**AVIS RELATIF À LA PROTECTION
CONTRE LES EVENTUELS EFFETS NOCIFS ET NUISANCES
PROVOQUÉS PAR LES RAYONNEMENTS NON IONISANTS
GÉNÉRÉS PAR DES ANTENNES ÉMETTRICES STATIONNAIRES**

Commune : SAINT-HUBERT - Exploitant : PROXIMUS

Référence exploitant : 84AWE_01

Rapport n° 3792 / 2024

Figure 1 : Vue en plan des lieux de séjour et des points de contrôle

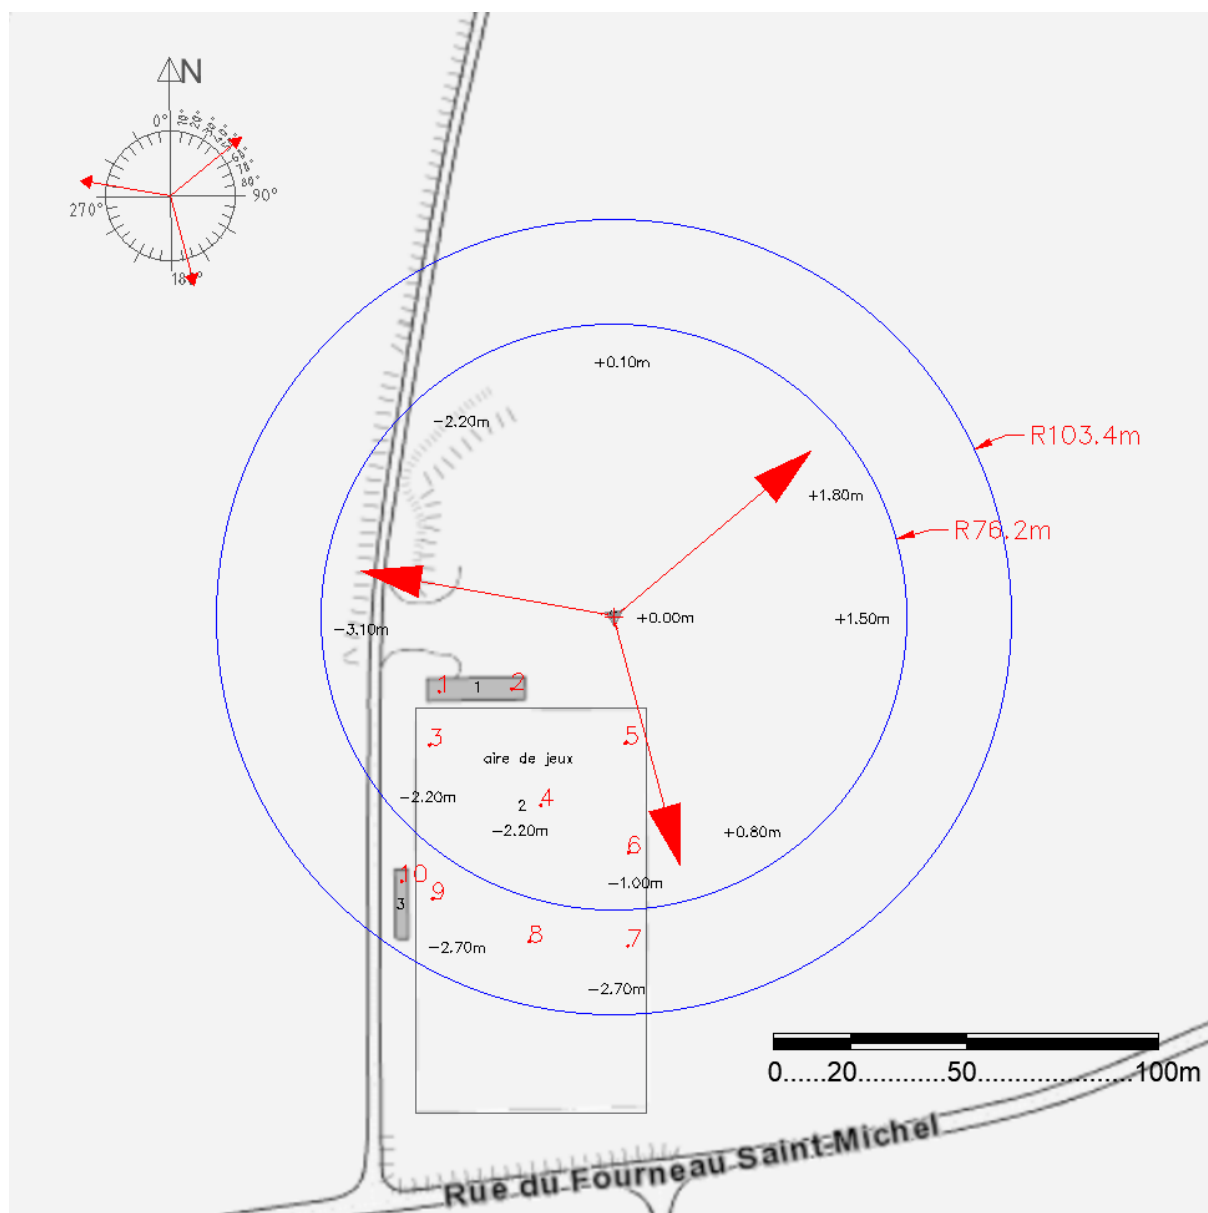
Les fréquences d'émission, la puissance rayonnée par chacune des antennes et leur gain permettent de déterminer le rayon de la zone à analyser. Tout dépassement de la limite par installation est exclu en dehors de cette zone. Le tableau 2 reprend les 35 LS² pour lesquels l'indice d'exposition est le plus élevé. Les différentes colonnes indiquent :

- le numéro du point de contrôle repris sur un des plans de la figure 1;
- le numéro du LS dans lequel se trouve le point de contrôle de la 1^{ère} colonne ;
- l'atténuation d'obstacle prise en compte pour le calcul de l'indice d'exposition dans le LS ;
- le résultat du calcul de l'indice d'exposition.

N° point de contrôle	LS	Atténuation (dB)	Indice d'exposition relatif à la limite par installation IE_i
6	2	0,0	0,031
7	2	0,0	0,026
5	2	0,0	0,023
8	2	0,0	0,016
3	2	0,0	0,013
4	2	0,0	0,013
9	2	0,0	0,009
1	1	3,0	0,008
2	1	3,0	0,005
10	3	3,0	0,005

En ce qui concerne les antennes de l'installation mentionnées dans le tableau 1, la distance maximale à laquelle la limite pourrait être atteinte, à l'extérieur, est égale à 93,4 m. S'il n'y a pas de LS à une distance inférieure, les antennes respectent forcément la limite d'immission.

Dans le cas des LS situés à l'intérieur des bâtiments, une atténuation d'obstacle est prise en compte et il en résulte que la distance maximale à laquelle la limite pourrait être atteinte se réduit à 66,2 m.

Figure 2 : Vue en plan des installations d'antennes dans un rayon de 300 mètres autour de l'installation faisant l'objet de la demande d'avis

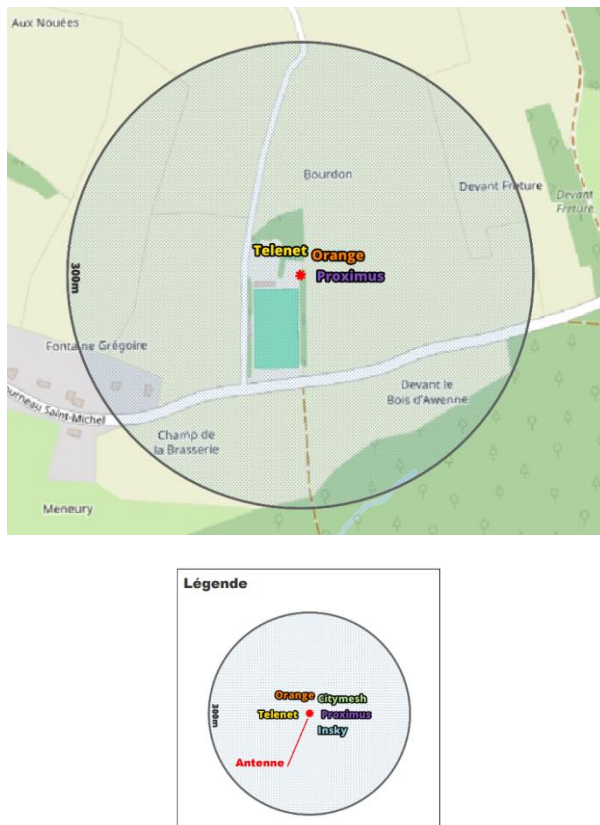
Le plan en projection verticale de la figure 2 indique la localisation des installations d'antennes émettrices stationnaires visées par le décret et situées dans un rayon de 300 mètres autour de l'installation référencée dans le paragraphe 2 et localisée au centre du cercle. Les données de localisation de ces antennes et les avis correspondant sont accessibles via le cadastre en ligne des antennes émettrices stationnaires⁸. Les installations prises en compte dans l'évaluation du respect de la limite cumulative sont les installations d'antennes émettrices déclarées en service par l'exploitant à la date du présent avis, à l'exception de l'installation référencée dans le paragraphe 2 et éventuellement d'autres installations ayant fait l'objet d'une demande d'avis à la même date et qui sont situées à l'intérieur de la zone de 300 mètres de rayon.

- il y a au plus 4 installations d'antennes émettrices stationnaires présentes dans la zone d'évaluation de 300 mètres de rayon représentée dans la figure 2, y inclus l'installation référencée dans le paragraphe 2 : la limite cumulative définie à l'article 4, §2 du décret est nécessairement respectée dans les lieux de séjour à l'intérieur de la zone d'évaluation de 300 mètres de rayon ;

- c) dans tous les autres cas, il a été vérifié que la limite cumulative définie à l'article 4, §2 du décret n'est pas dépassée dans les lieux de séjour sur base du nombre d'installations localisées dans la zone d'évaluation de 300 mètres de rayon représentée dans la figure 2, de leur localisation ainsi que des données inscrites dans la figure 1 et au paragraphe 4 du présent avis et dans les avis attestant le respect de la limite par installation ou de la limite abrogée de 3 V/m relatifs aux autres installations reprises dans la figure 2.

Compte tenu des considérations ci-dessus, il apparaît que l'intensité du rayonnement électromagnétique généré, dans les lieux de séjour situés dans un rayon de 300 mètres autour de l'installation référencée dans le paragraphe 2, par l'ensemble des antennes émettrices stationnaires de l'ensemble des exploitants du même site d'antennes émettrices stationnaires respecte la limite fixée à l'article 4, § 2 du décret.
